いすゞジャーニーの改善対策

## 改善箇所説明図

取付部の断面図 (A-A)

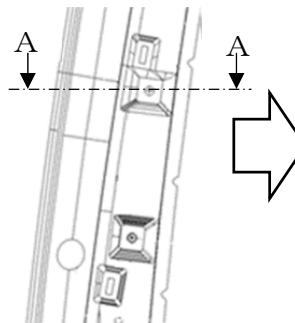
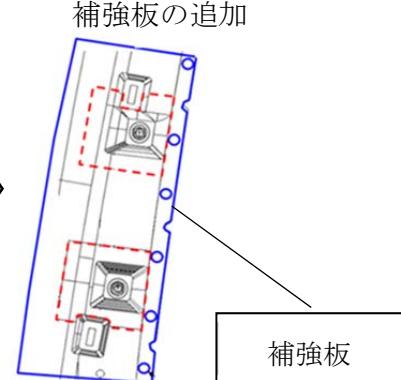
運転席のアシストグリップにおいて、取付部のパネルの強度が不足しているため、繰り返し使用することで、パネルに亀裂が入ることがある。そのため、そのままの状態で使用すると、運転者が乗り込む際にアシストグリップが外れ、最悪の場合、転倒するおそれがある。

補強板の追加

全車両、アシストグリップ取付部に補強板を追加する。
